**AVIS RELATIF À LA PROTECTION
CONTRE LES EVENTUELS EFFETS NOCIFS ET NUISANCES
PROVOQUÉS PAR LES RAYONNEMENTS NON IONISANTS
GÉNÉRÉS PAR DES ANTENNES ÉMETTRICES STATIONNAIRES**

Commune : WAREMME - Exploitant : ORANGE

Référence exploitant : 635L1_1/32635L1_1/42635L1_1/52635L1_1

Rapport n° 4032 / 2024

Figure 1 : Vue en plan des lieux de séjour et des points de contrôle

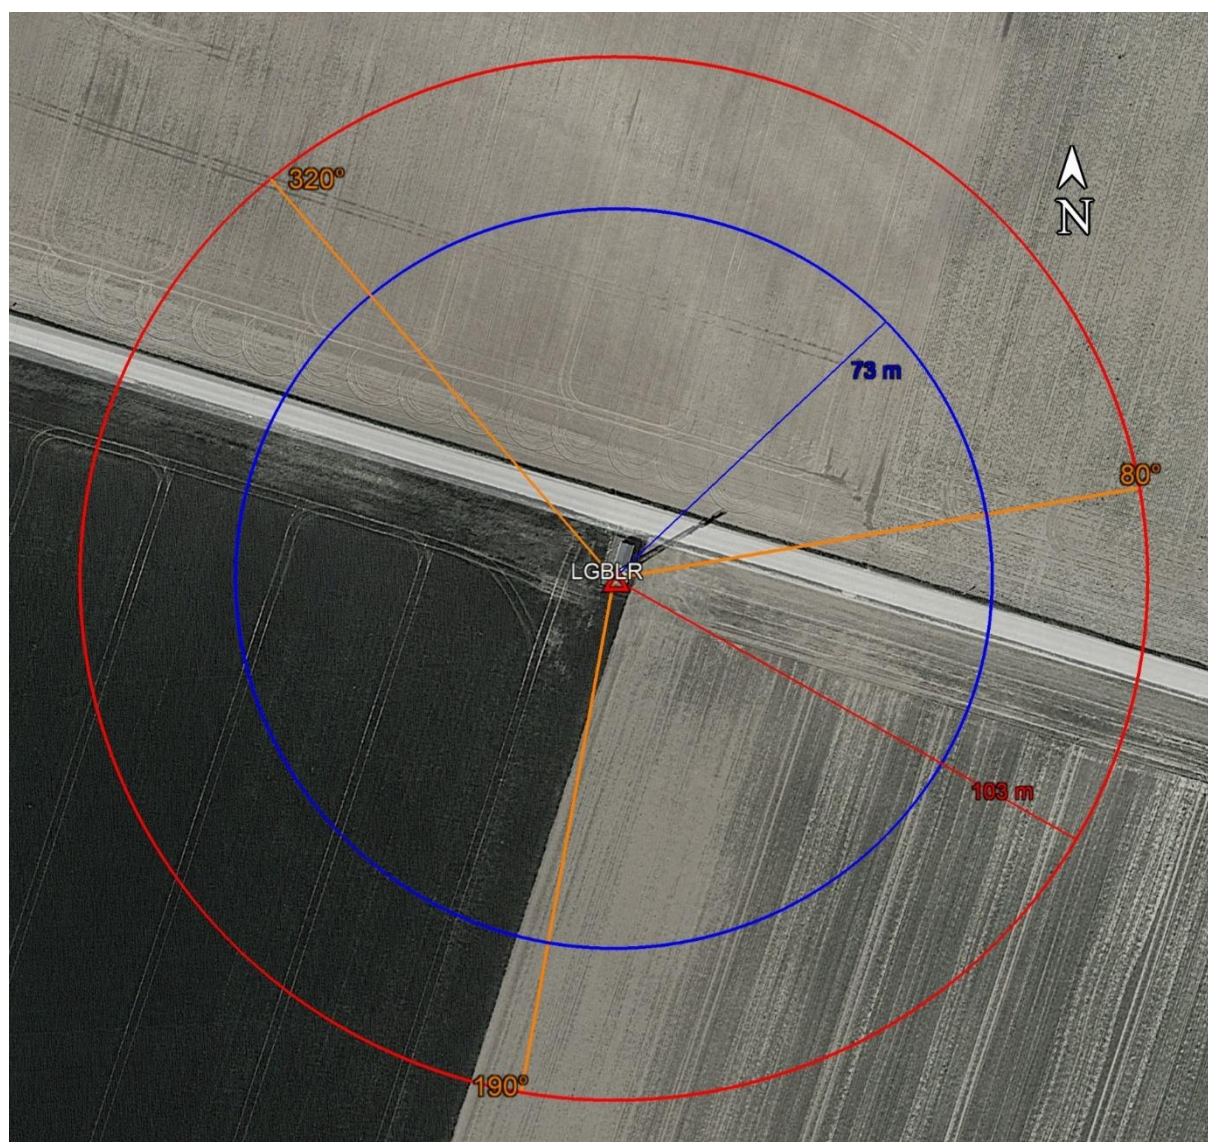
N° point de contrôle	LS	Atténuation (dB)	Indice d'exposition relatif à la limite par installation IE_i
Aucun lieu de séjour ne se trouve dans la zone où la limite d'immission pourrait être atteinte

En ce qui concerne les antennes de l'installation mentionnées dans le tableau 1, la distance maximale à laquelle la limite pourrait être atteinte, à l'extérieur, est égale à 88,5 m. S'il n'y a pas de LS à une distance inférieure, les antennes respectent forcément la limite d'immission.

Dans le cas des LS situés à l'intérieur des bâtiments, une atténuation d'obstacle est prise en compte et il en résulte que la distance maximale à laquelle la limite pourrait être atteinte se réduit à 62,7 m.

Figure 2 : Vue en plan des installations d'antennes dans un rayon de 300 mètres autour de l'installation faisant l'objet de la demande d'avis

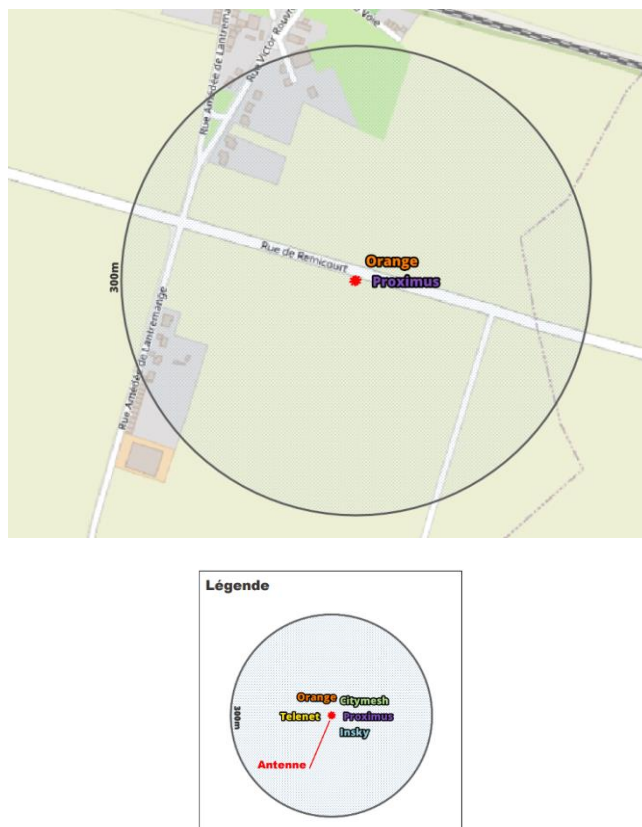
- il y a au plus 4 installations d'antennes émettrices stationnaires présentes dans la zone d'évaluation de 300 mètres de rayon représentée dans la figure 2, y inclus l'installation référencée dans le paragraphe 2 : la limite cumulative définie à l'article 4, §2 du décret est nécessairement respectée dans les lieux de séjour à l'intérieur de la zone d'évaluation de 300 mètres de rayon ;

Compte tenu des considérations ci-dessus, il apparaît que l'intensité du rayonnement électromagnétique généré, dans les lieux de séjour situés dans un rayon de 300 mètres autour de l'installation référencée dans le paragraphe 2, par l'ensemble des antennes émettrices stationnaires de l'ensemble des exploitants du même site d'antennes émettrices stationnaires respecte la limite fixée à l'article 4, § 2 du décret.
